Mission régionale d'autorité environnementale

**Avis délibéré
sur le projet de renouvellement urbain
du quartier de La Source – Les Presles
Épinay-sur-Seine (93)**

N° APJIF-2024-005
du 31/01/2024

Figure 7: Tracé prévisionnel du réseau de chaleur urbain desservant l'ensemble des lots dans le périmètre de l'opération d'aménagement (volet 2, p. 207)

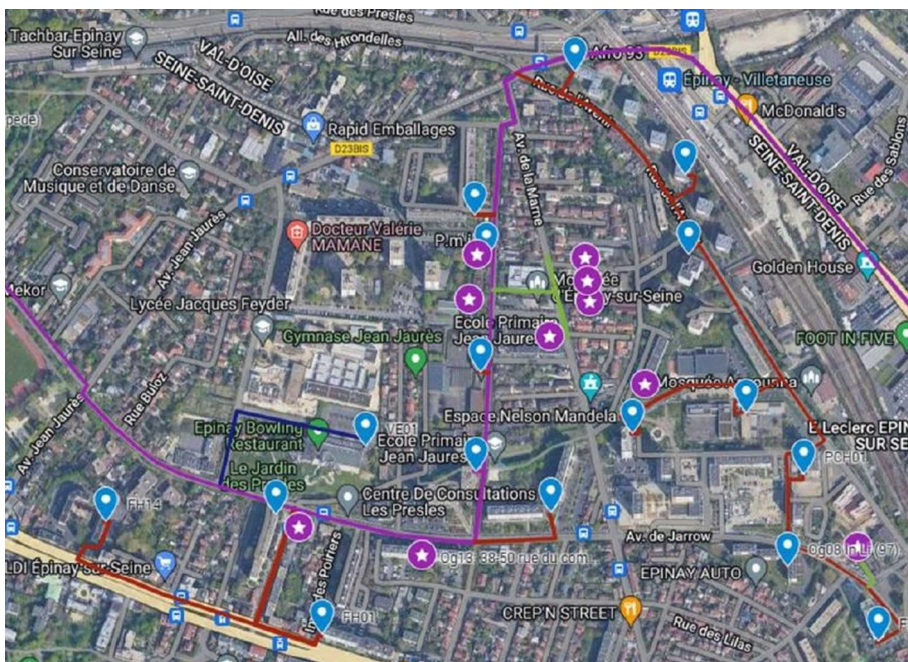
L'Autorité environnementale note que les parts respectives des pompes à chaleur et des chaufferies gaz dans le mix énergétique du réseau de chaleur urbain ne sont pas estimées, notamment en période de pointe. Elles déterminent pourtant le potentiel impact du projet sur le changement climatique.

(4) L'Autorité environnementale recommande de préciser les parts respectives des pompes à chaleur et des chaufferies gaz dans le mix énergétique du futur réseau de chaleur urbain.

Figure 14: Extrait cartographique des risques de remontées de nappe (BRGM, Infoterre 2022), source : volet 1, p. 196

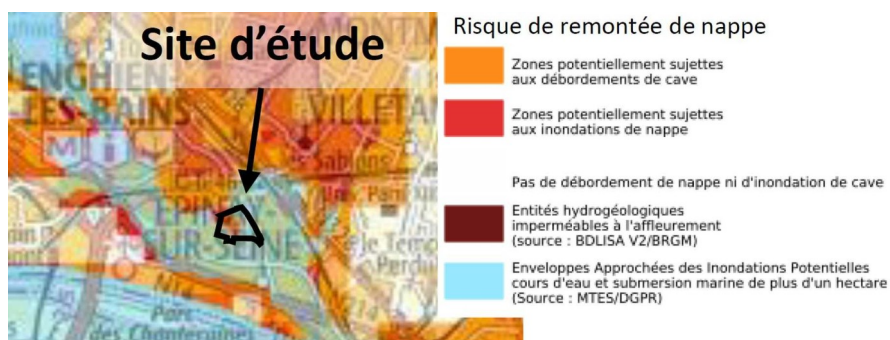
- démontrer que les nouvelles constructions n'accroîtront pas le risque d'inondation par remontée de nappe ;
- démontrer la compatibilité des usages prévus du projet, en particulier l'école et la crèche, avec l'état des milieux, notamment au regard des sols et de ses polluants ;

Figure 15: Cartographie des résultats de la campagne de mesures in situ de la qualité de l'air

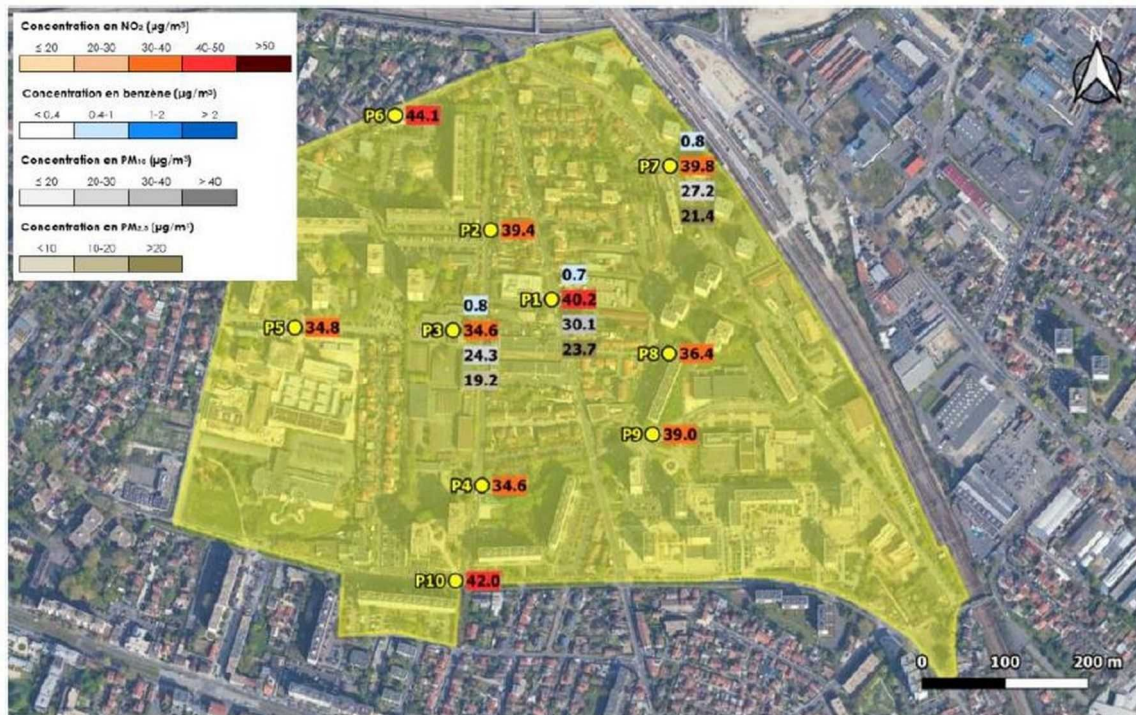
tions des polluants atmosphériques. Or l'Autorité environnementale estime que l'amélioration de la qualité de l'air consécutive à ces évolutions demeure incertaine, ce qui questionne l'absence de mesures de réduction des incidences du projet en la matière.

Figure 16 : Extrait de l'environnement sonore toutes voies confondues à l'état projet (horizon 2028) en période diurne (6h-22h). Source : volet 2, p. 104.

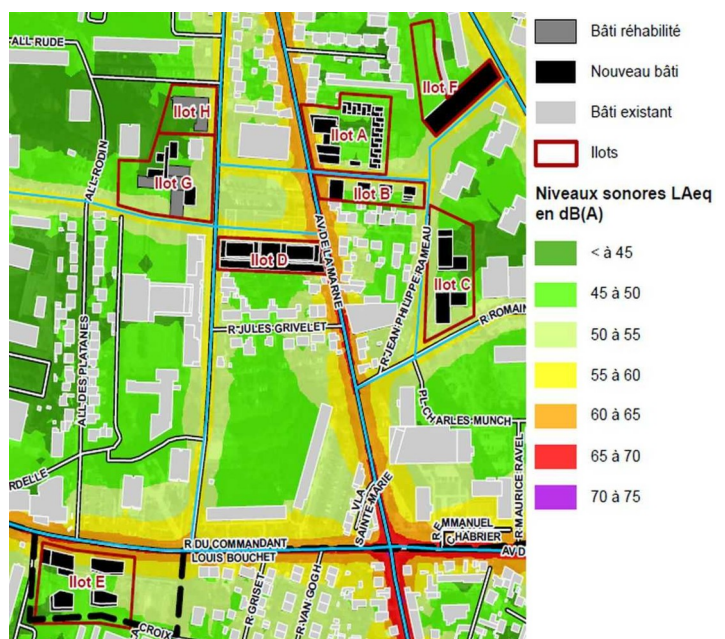
(19) L'Autorité environnementale recommande de démontrer que la conception des constructions neuves de logements et que la crèche et le programme des réhabilitations du groupe scolaire et des résidences de logements existantes intègrent des mesures de réduction des nuisances sonores afin d'assurer une ambiance sonore répondant aux objectifs de santé préconisés par l'OMS, y compris fenêtres ouvertes.
